PRIMERGY TX200 S3 使用上の注意

平成 18 年 9 月
富士通株式会社

7.5.2 搭載可能な拡張カードと搭載時の注意事項（関連ページP256）

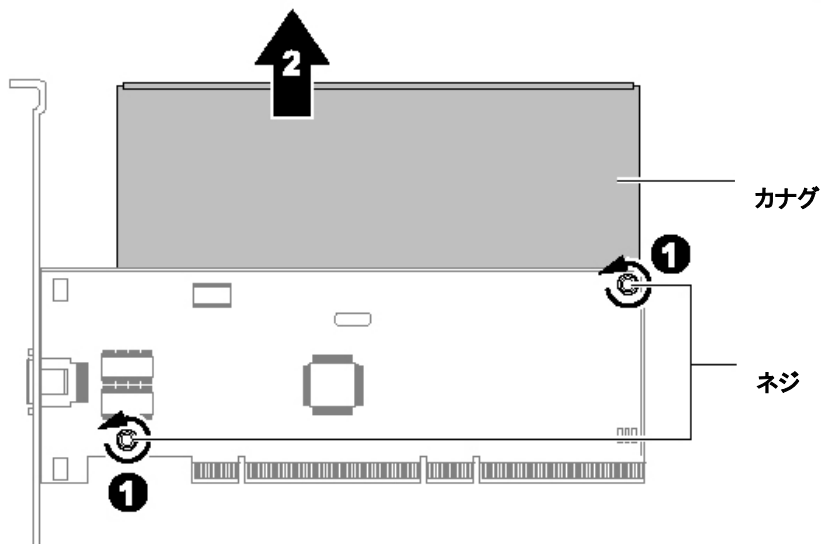
● LAN カード

LANカード(PG-1862/PG-1882/PG-1892)をスロット5に搭載する場合は、あらかじめLANカード(PG-1862/PG1882/PG-1892)に取り付けられているカナグを取り外してください。

また、PCI ボードに固定する際は、ストッパーを4箇所取り付け固定してください。
